Mission régionale d'autorité environnementale

**Avis de la Mission régionale d'autorité environnementale
Nouvelle-Aquitaine sur
un projet de centrale photovoltaïque au sol au lieu-dit Bois de
Laperge sur la commune de Saint-Jean-d'Illac (33)**

n°MRAe 2021APNA76

dossier P-2021-10901

Cartographie des zones humides – extrait étude d'impact page 92

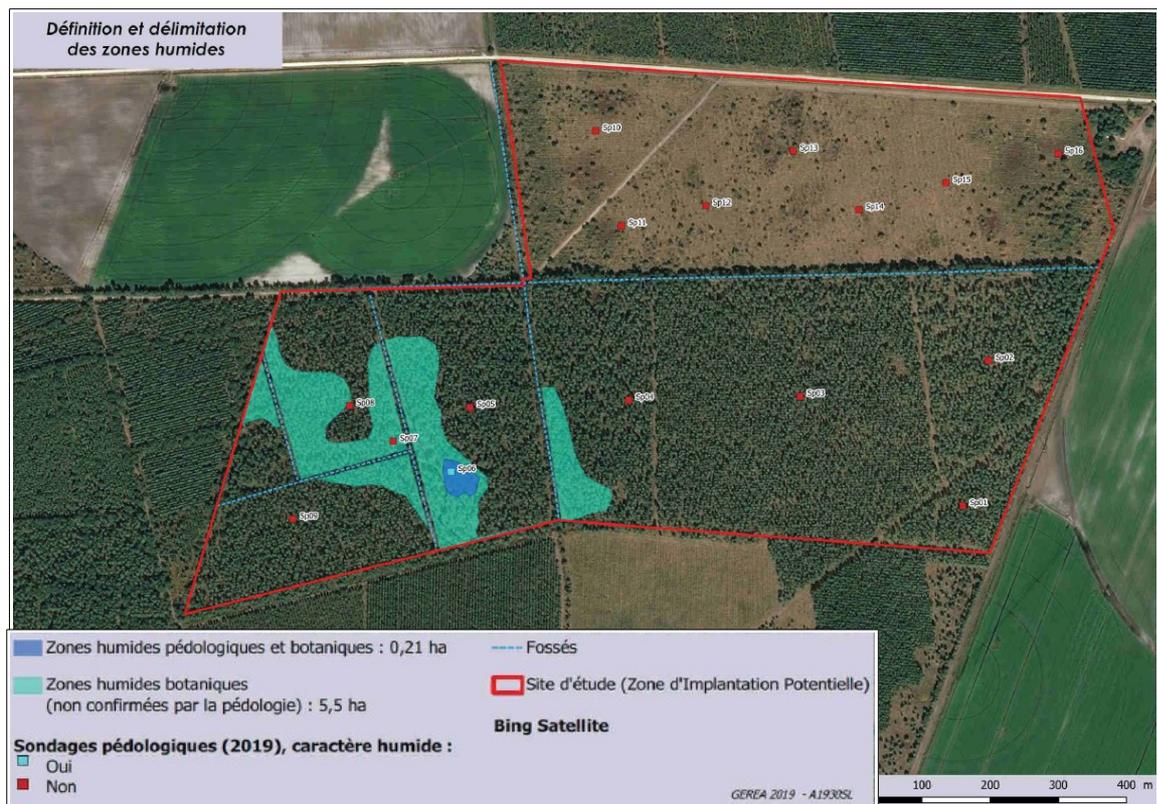
Concernant la thématique des zones humides, l'analyse de l'état initial de l'environnement a mis en évidence la présence de zones humides sur une surface de 5,71 ha. (cf cartographie dans le présent avis dans la partie II.2). L'étude d'impact ne retient cependant qu'une surface impactée de 0,11 ha correspondant à la surface des locaux techniques et de la voirie lourde.

Or la mise en place de panneaux solaires est potentiellement impactante sur la végétation du fait des modifications apportées vis-à-vis du passage de la pluie et de la lumière. Les opérations de déboisement, d'entretien et de débroussaillage sont également potentiellement impactantes sur la végétation au sein de la centrale. Enfin, la mise en œuvre des tranchées et des pieux au niveau des structures est de nature à modifier les conditions d'infiltration des eaux. **En l'état le dossier ne permet pas de garantir l'absence d'incidences du projet sur les zones humides identifiées au sein de l'emprise. La seule prise en compte d'une surface de 0,11 ha dans la quantification des incidences résiduelles n'est pas suffisante.**

Par ailleurs, il convient pour le porteur de projet de proposer des mesures de compensation pour tenir compte des incidences du projet sur les zones humides impactées.

Cartographie des enjeux écologiques – extrait étude d'impact page 119

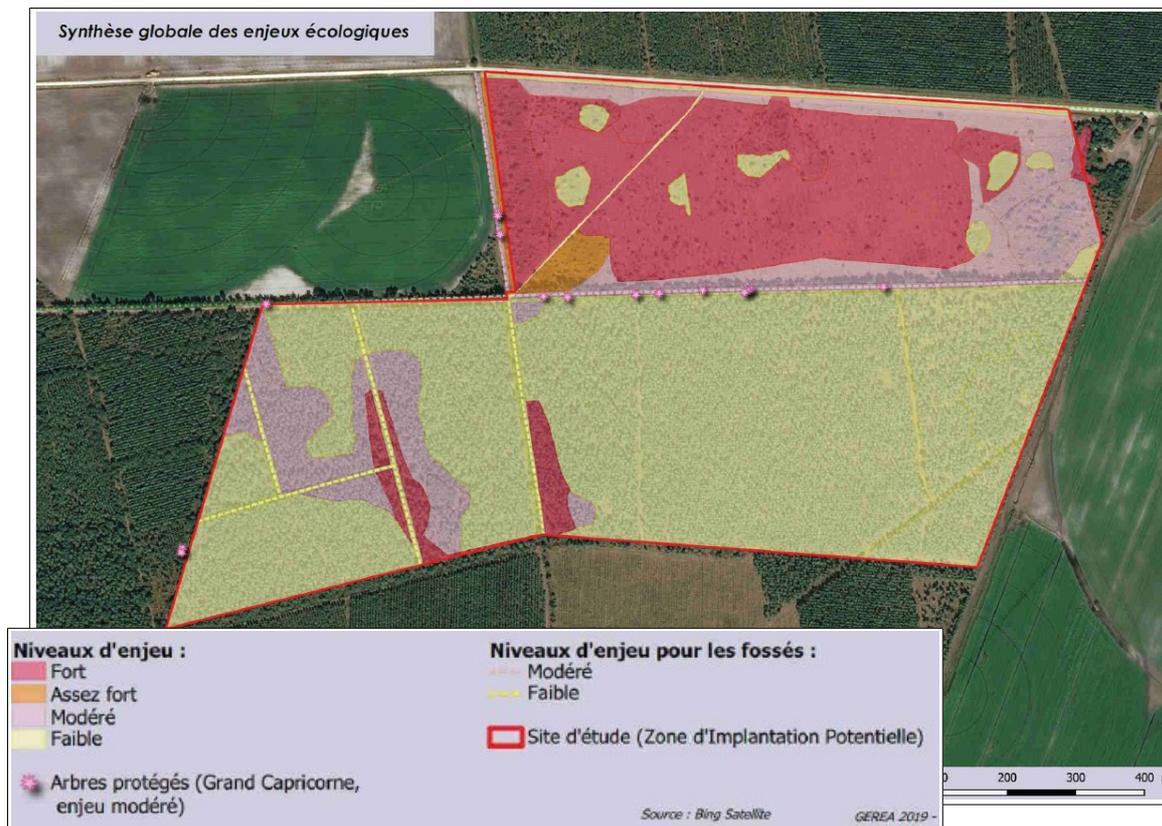
Il est toutefois à noter que certains secteurs constituant des habitats pour le Fadet des laïches sont impactés par les parties du site faisant l'objet d'un débroussaillage pour tenir compte du risque incendie (Obligation Légale de Débroussaillage) (cf carte suivante).

Concernant plus particulièrement le calcul des surfaces d'habitats favorables au Fadet des laïches impactées, l'étude d'impact ne semble pas tenir compte des surfaces évitées à l'intérieur de la centrale, alors que ces dernières seront potentiellement impactées par les opérations de déboisement, d'entretien et de débroussaillage. **Il conviendrait de tenir compte de l'altération de ces habitats au sein du projet dans la quantification des incidences résiduelles du projet concernant le Fadet des laïches.**
